## **Nom du projet : Stabilisation des berges de la plage Jacques-Cartier**

**Étude de la stabilisation des berges du parc**

**Demande de consultation publique**

**Figure 1.5 Hauteurs de vagues modélisés par Stantec près de la plage Jacques-Cartier**

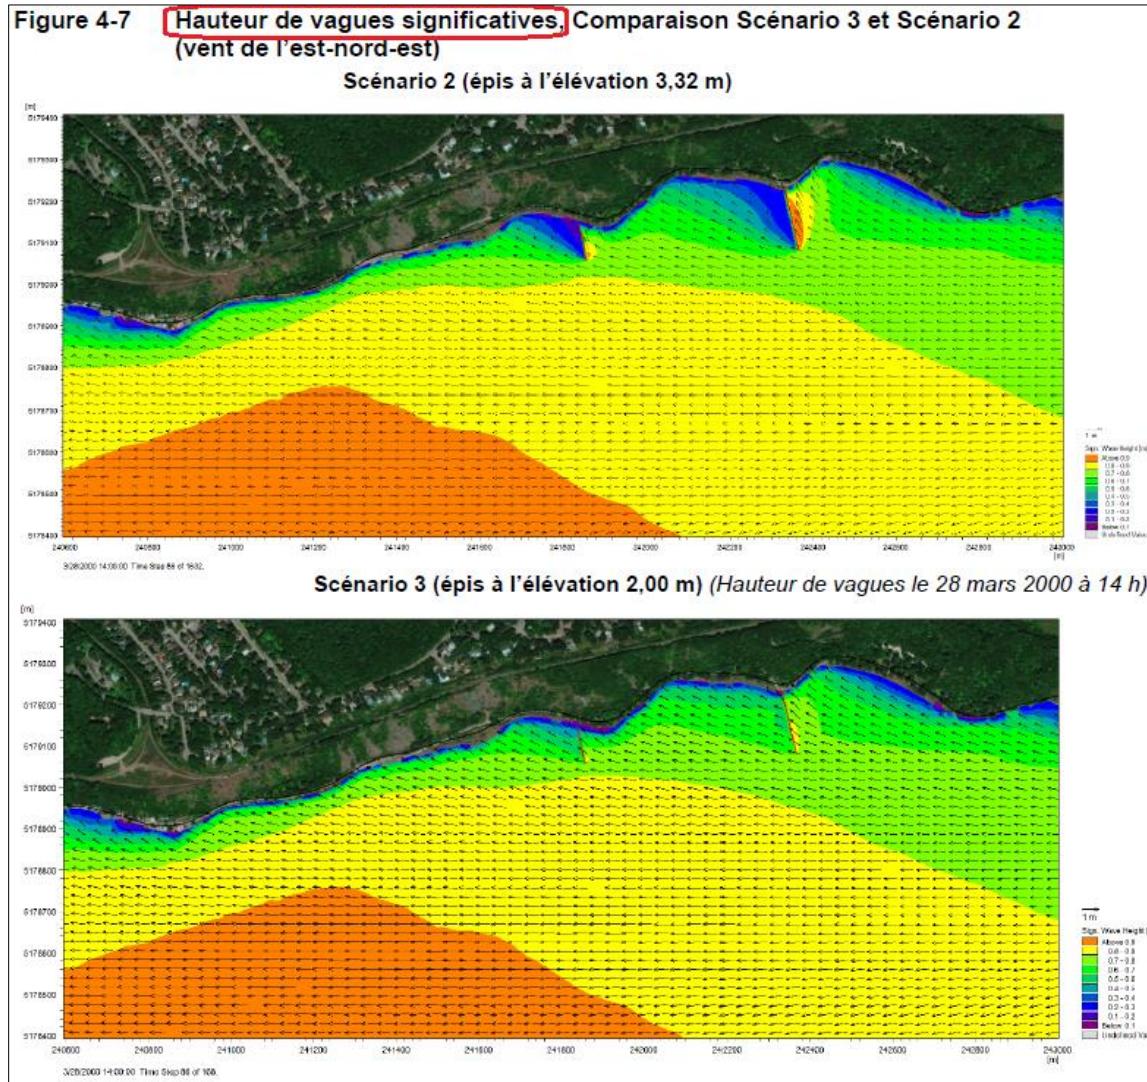
Lors de la période d'information publique du 28 juillet, Stantec a répondu à une question concernant ces courants de marée montante en faisant référence à des figures montrant des flèches orientées vers l'amont : figures 4.4, 4.7 (figure 1.5 suivante) ou 4.10 du rapport PR5.2 (2 de 3) (pages 32/59, 36/59 et 40/59 du pdf). Ces flèches indiquent des **directions de vagues** et non des courants. Lors de la réponse écrite, Stantec s'est heureusement récusé, mais il est plus qu'inquiétant que le spécialiste de Stantec ait pu confondre des résultats de modélisations de vagues avec des résultats de courants.

Figure 1.6 Courants maximaux modélisés par Stantec au large de la plage Jacques-Cartier

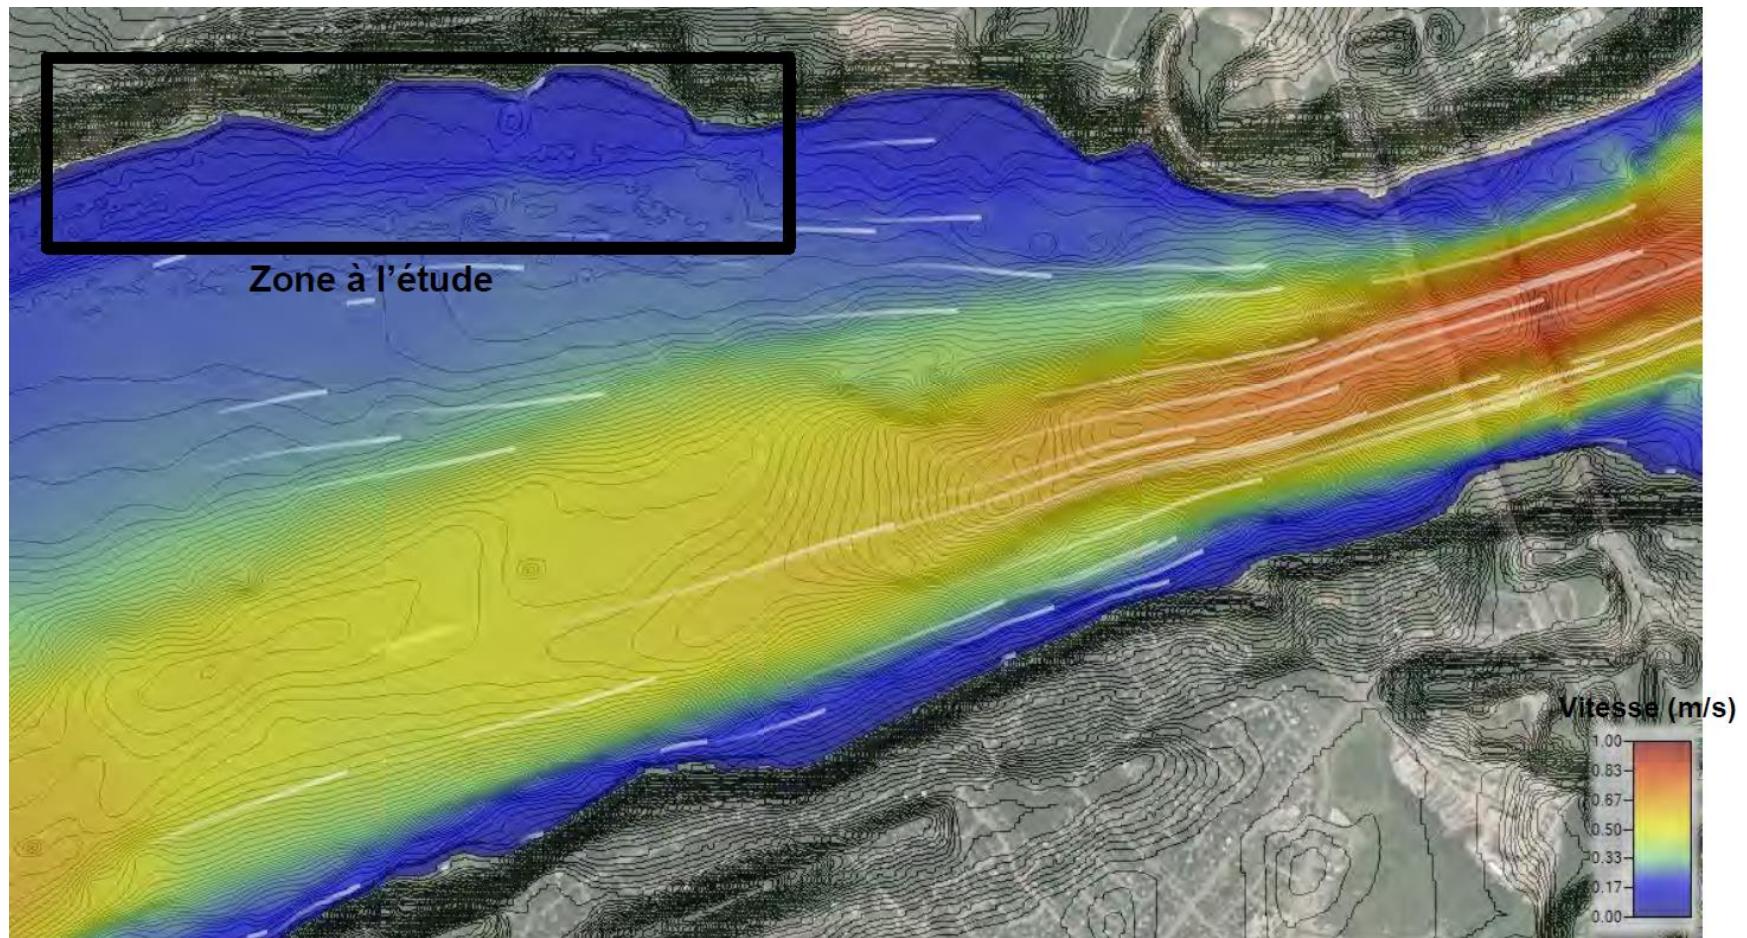
La figure 1.6, tiré du rapport de Stantec (PR5.2 (1 de 3), page 142/376 de la version pdf) de décembre 2019, illustre des **courants maximaux de l'ordre de 1 m/s au milieu du fleuve sous les ponts**, là où on devrait trouver des **courants de marée de 2 à 3 m/s**. À hauteur de Saint-Nicolas, là où des vitesses mesurées dans des conditions très ordinaires ont atteint 2,5 m/s (Matte-2014), la modélisation « extrême » de Stantec peine à obtenir des vitesses de 0,5 m/s.

La modélisation de Stantec n'est **pas en mesure de représenter correctement les importants courants de marée descendante** que n'importe quel navigateur rencontre tous les jours dans cette section du fleuve.

Figure 3.1 Localisation des épis proposés par Stantec près de la plage Jacques-Cartier

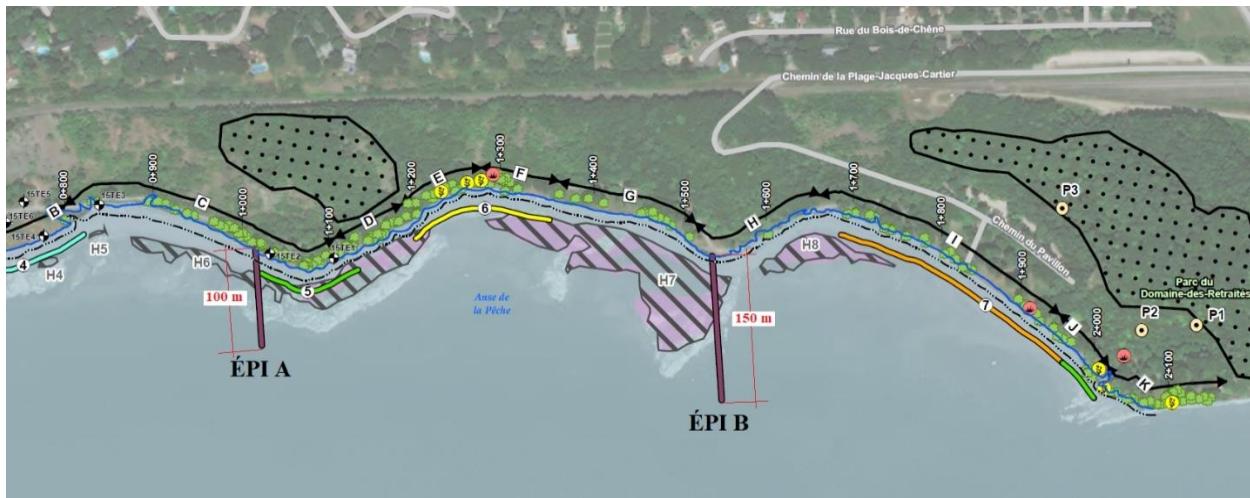
**Aucune étude d'optimisation** de la géométrie des épis n'est présentée dans les différents rapports de Stantec. En aucun cas, la **position**, le **nombre**, la **longueur** ou l'**orientation des épis** n'ont été évaluées par rapport à des alternatives. Tout s'est passé comme s'il n'était pas requis de la part de Stantec de vérifier la validité ou la géométrie des épis proposés spontanément dans leur première version de rapport.

Pire, l'épi B est installé directement sur un herbier alors qu'un déplacement de quelques mètres aurait évité cette destruction directe d'habitat faunique sensible.

Figure 3.3      Coupe-type d'un épi - Référence Stantec

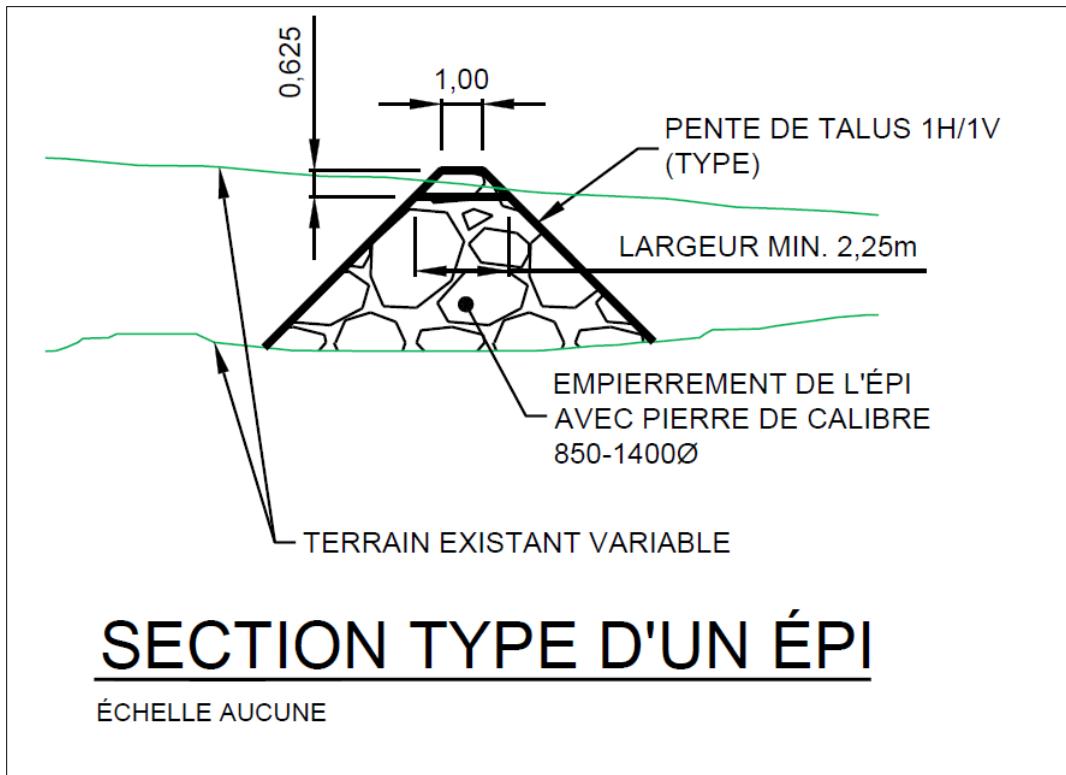
La figure 3.3 (référence [2], annexe D, page 231/376) indique que la crête de l’épi (qui se trouve à +3,32 m selon les recommandations de Stantec) n’est constituée que d’une seule pierre. Pour un ouvrage submersible, ceci constitue un énorme risque par rapport aux recommandations du C.E.M. concernant ce genre d’ouvrage. Au contraire, pour être en mesure de résister aux vagues et aux glaces qui passeront par-dessus ces épis, il faudrait **multiplier le nombre de pierres se trouvant sur la crête** et les placer selon des  **pentes plus douces que 1H/1V**.

**Figure 3.4      Coupe-théorique d'un épi selon la recommandation de Stantec**

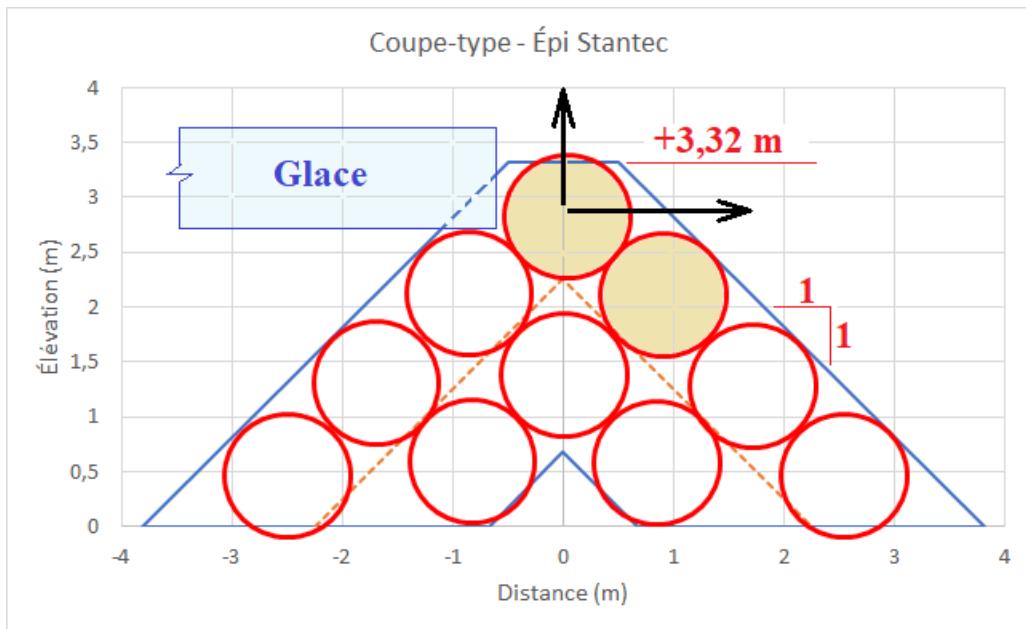
La figure 3.4 présente la structure théorique de l'épi de Stantec. Cette figure permet de visualiser certaines hypothèses qui ont été posées pour faire les calculs de résistance aux glaces.

Un premier calcul a consisté à vérifier la capacité de la glace à soulever une pierre de la crête. Les hypothèses des calculs (très conservatrices) ont été :

Avec ces paramètres, la force de soulèvement des pierres pourrait théoriquement atteindre **48 tonnes**. Les études de Jean-Claude Dionne dans les années 1970 ont démontré le réalisme de ce chiffre par l'étude du mouvement des boulders sur les battures de la grande région de Québec.

Un deuxième calcul a consisté à vérifier la poussée horizontale de la glace sur les pierres de la crête des épis de Stantec. Les mêmes hypothèses que ci-dessus ont été faites, la tension étant remplacée par la contrainte admissible dans la glace. Cette contrainte peut atteindre de l'ordre de 3 à 4 MPa dans la glace d'eau douce selon des mesures faites par le laboratoire de glaces de l'université Laval, mais la valeur de 300 kPa a été conservée. Avec la géométrie proposée par Stantec, on arrive avec une **force horizontale de 15 tonnes exercée par la glace**. Comme la pierre de la crête est en partie bloquée par une autre pierre (angle de la zone de contact = 45 degrés), il faudrait plutôt prendre en considération la **composante verticale de cette force qui est de 8 tonnes**.

Il est donc également garanti que des morceaux de glace seront en mesure de déplacer les pierres de la crête des épis de Stantec et de les faire tomber de l'épi. Ce genre de dommages va également se propager aux pierres situées à côté et plus bas dans les épis.

Figure 4.1      Recharge de plage proposée par Stantec

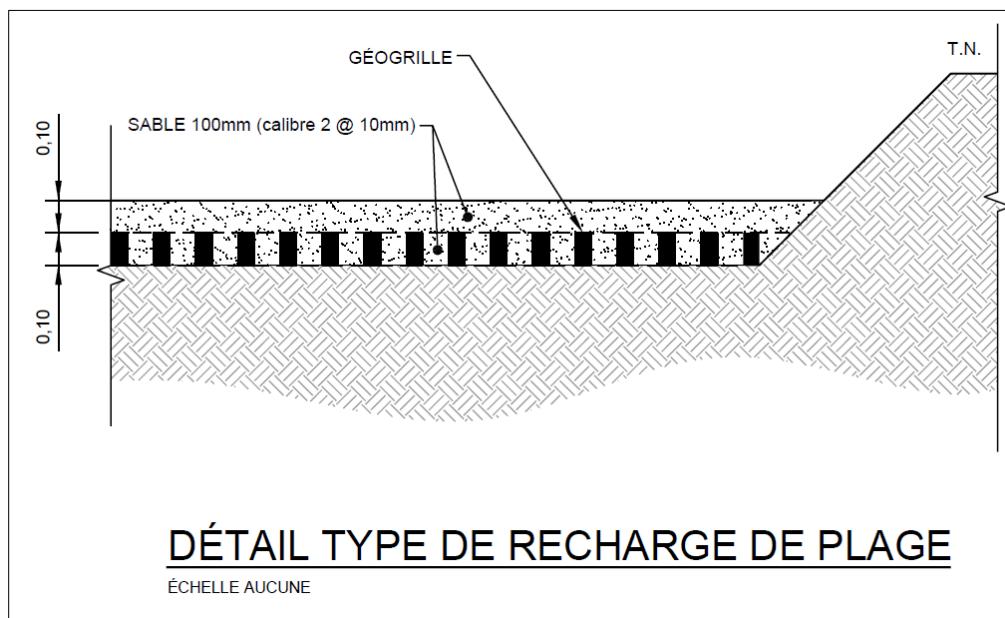
La seule proposition de « recharge de plage » présentée dans le rapport de Stantec (figure 4.1) ne correspond en aucun cas à une recharge de plage tel qu'on peut le retrouver dans les références à ce sujet<sup>101112</sup>.

Installés dans un tel contexte, les 100 mm de sable proposés par Stantec comme « recharge de plage » sont particulièrement peu appropriés. Il n'est pas besoin d'être un spécialiste en dynamique des plages pour comprendre que la proposition de Stantec n'est en aucun cas le fruit d'une expérience de conception de recharges de plage. Dans les conditions hydro-sédimentaires de la plage Jacques-Cartier, cette « solution » aura au mieux une durée de vie utile d'un an, le ravinement printanier et les vagues exposeront le géogrille et emporteront les sédiments le recouvrant, les vagues briseront et arracheront le géogrille et les glaces parachèveront la dégradation.

Le Ministre pourrait-il demander à Stantec de proposer une alternative réaliste et durable de recharge de plage permettant d'éviter la mise en place d'un mur continu de boulders le long des rives du parc de la plage Jacques-Cartier et d'éviter la destruction de toutes les plages du parc ?
